**Verslag huishoudelijke elektrische installatie op laagspanning en zeer lage spanning****Algemeen:**

Referentie: 009-20260313-01	Datum controle: 13/03/2026
Keurder: 009

Eigenaar: Onbekend	EAN-code: 541448820045397538
Adres installatie: Bellestraat 260A, 1790 - Affligem	Nummer teller(s): 1LGZ0482278980
Distributienetbeheerder installatie: Fluvius	
Datum uitvoering installatie: ☐ Vóór 01/10/1981 ☒ Tussen 01/10/1981 en 01/06/2020 ☐ Vanaf 01/06/2020	
Type: ☒ Wooneenheid ☐ Niet-huishoudelijk ☐ PV ☐ Batterij ☐ Laadpaal

☐ 6.4 (Gelijkvormigheidscontrole voor ingebruikname)
☐ 6.4 (Belangrijke wijziging/uitbreiding)
☒ 6.5 (Controlebezoek)
☐ 8.4.1 (Controlebezoek van een oude installatie voor de verzwaring van de aansluiting op het openbaar distributienet)
☐ 8.4.2 (Controlebezoek van een oude installatie bij verkoop)
☐ 8.4.3 (Vrij controlebezoek van een oude installatie)
☒ Afwijkende beschikkingen (Boek 1) toegepast
☐ Herkeuring op het verslag

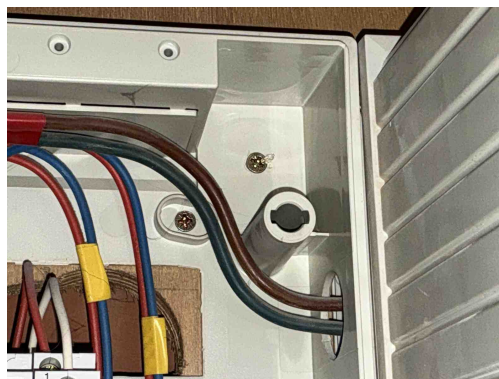
T21 - Het elektrisch materieel is niet geplaatst volgens de voorschriften van de fabrikant/ regels van goed vakmanschap . (Boek 1: 1.4.1.3)

Opmerking: Ophanging vijzen niet afgedekt, camaansluiting is niet afgedekt,

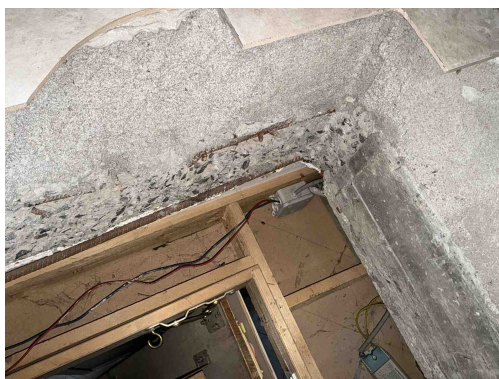
T21 - Het elektrisch materieel is niet geplaatst volgens de voorschriften van de fabrikant/ regels van goed vakmanschap . (Boek 1: 1.4.1.3)

Opmerking: Ophanging vijzen niet afgedekt, camaansluiting is niet afgedekt,

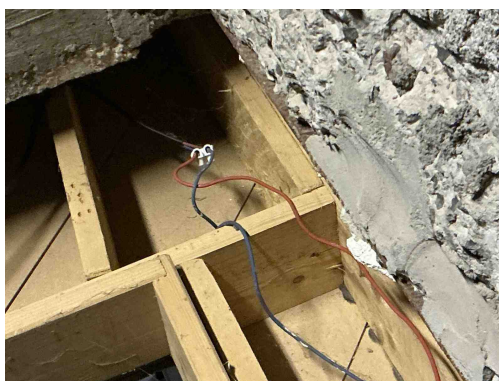
C21 - Het gebruik van geleiders van het type VOB, zonder bijkomende afscherming is niet toegestaan (Boek 1: 5.2.9.6).
Opmerking: Zolder

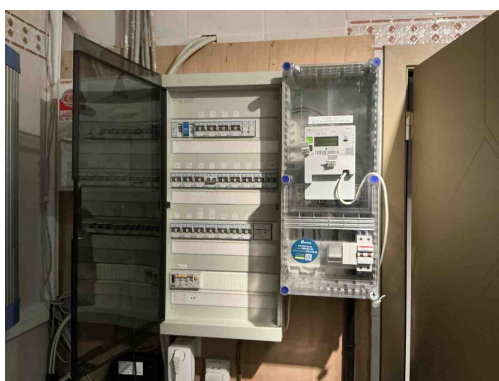
C35 - Er zijn doorverbindingen gemaakt met lusterklemmen; er kon niet aangetoond worden dat deze klemmen geschikt zijn voor de aanwezige spanning, stroom en draadsectie en dat ze "CE" zijn (Boek 1: 1.4.2.1.).
Opmerking: Zolder
